改善箇所説明図

改善措置の内容

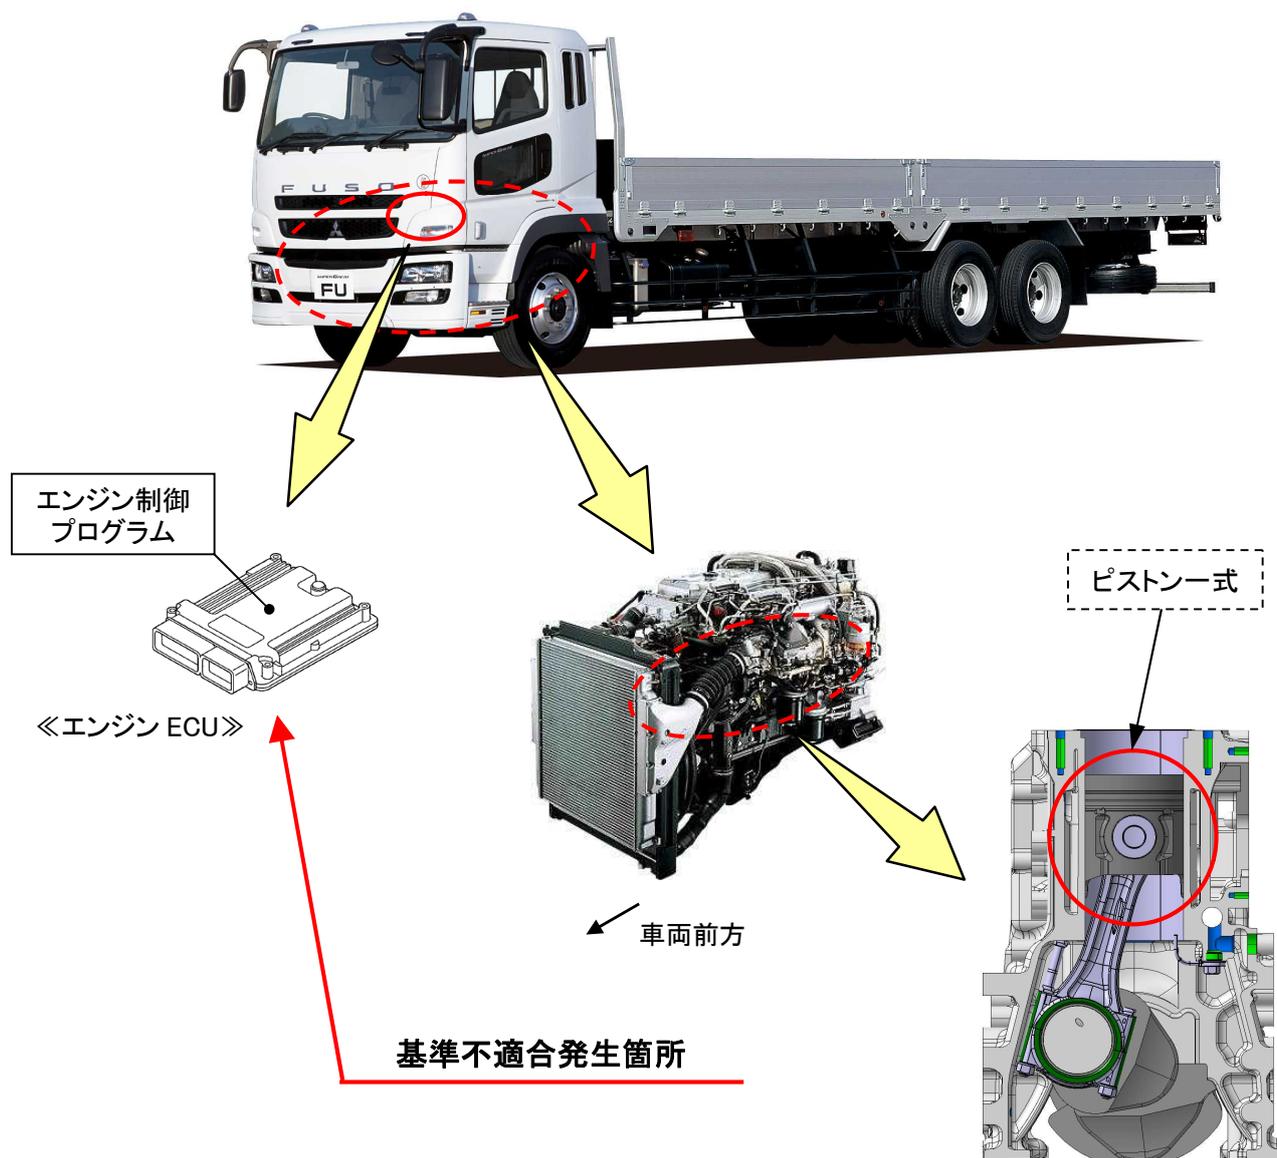
大型トラック・バスのエンジン制御プログラムにおいて、低温時の補正制御が不適切なため、ピストンのピン穴上部に亀裂が生じる場合がある。そのため、そのままの状態で使用を続けると、当該亀裂の進展によってピストンが損傷し、最悪の場合、火災に至るおそれがある。

全車両、エンジン制御プログラムを対策品に書換える。また、エンジンの油圧を点検し、ピストンに亀裂が生じていると判断された場合は、ピストン一式を新品に交換する。

注 : は、交換する部品を示す。

は、点検結果によりピストンに亀裂が生じていると判断された場合に、交換する部品を示す。
